## **Godkjent planendring 2127-1 - Nye Veavågen skole - Utsvaring av klage**

Hovedutvalg teknisk og miljø godkjente i møte 06.09.22 endring av reguleringsplan for Nye Veavågen skole. Godkjenning i henhold til plan- og bygningslovens § 12-14.

Det er kommet frem en klage over kommunens vedtak fra Geir Kåre Myre og Solmøy H. Myre, datert 28.09.2022.

*I bestemmelser til gjeldende kommuneplan for Karmøy heter det i Kap 6.5 Nyere tids kulturminner:*

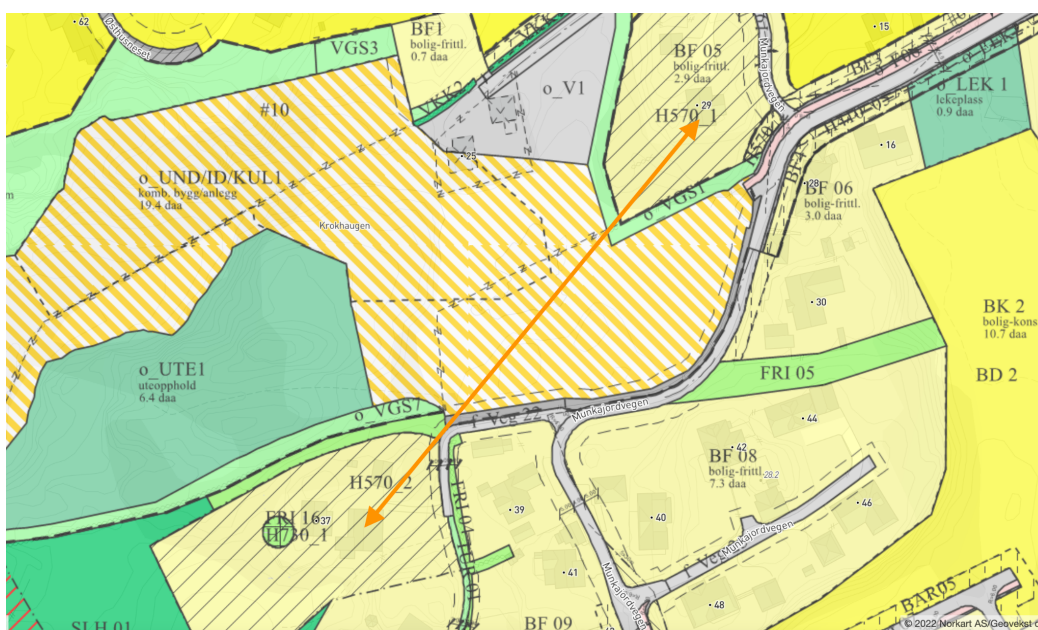
*“Endret plassering av bygg medfører en langt mindre tilpasning av bygg til miljø. Vår eiendom utgjør sammen med naboeiendom et kulturmiljø vernet som H570 sone. I tillegg ligger det en vernet gård (H570) hvor det også er en Fredet bautastein (KmlID 54198).*

*Vi kan ikke se at hovedbygg for Nye Veve skole slik det nå er plassert bevarer kulturmiljøet mest mulig autentisk. Tidligere plassering i dalen vestover (Mellom O\_Ute1 og o\_VGS4) ga en bedre løsning mht kulturmiljøet."*

Klagen belyser ikke noen nye sider av tematikken ift. merknad til nabovarsel datert 29.9.2022. Refererer til Gnr/bnr. 4/12 m.fl. - Ny skole Veavågen, utsvaring av merknad, datert 5.10.2022:

Justert byggegrense i sør/øst i plankartet opprettholder planintensjonen om siktakse mellom og "luft" rundt de to historiske gårder (H570). Se vedlagt illustrasjon, oransje pil:

I prosjektet er det lagt vekt på å bryte ned skala i form av flere ulike virkemidler. Bygningsmassen er delt opp i flere mindre volumer - idrettshall, mellombygget og skolen. Tilgang til elevinnganger er "dyttet" ut av skolevolumet som mindre tilbygg. Det er jobbet aktivt med å finne en optimal plassering ift det kupert og utfordrende terrenget. Større deler av byggevolumet er skjøvet inn i terrenget for å minimere byggevolum over bakken. Det er også etablert "sjøhuslinjen" rundt hele bygget. Dette deler fasaden horisontalt i to deler. Et grep som også bidrar til å bryte ned det 3 etasjers bygg i en mindre skala. Vi er ikke kjent med at kulturretaten fraråder prosjektet i omsøkt form. Siste kontakt med kommuneantikvaren anbefales tiltak mot sør, f.eks. lavere byggehøyde på denne

delen av volumet. Elevinnganger mot sør er lavere utformet enn skolebygningens hovedvolum (henviser til ref. 22/4965-10, 20.06.22).
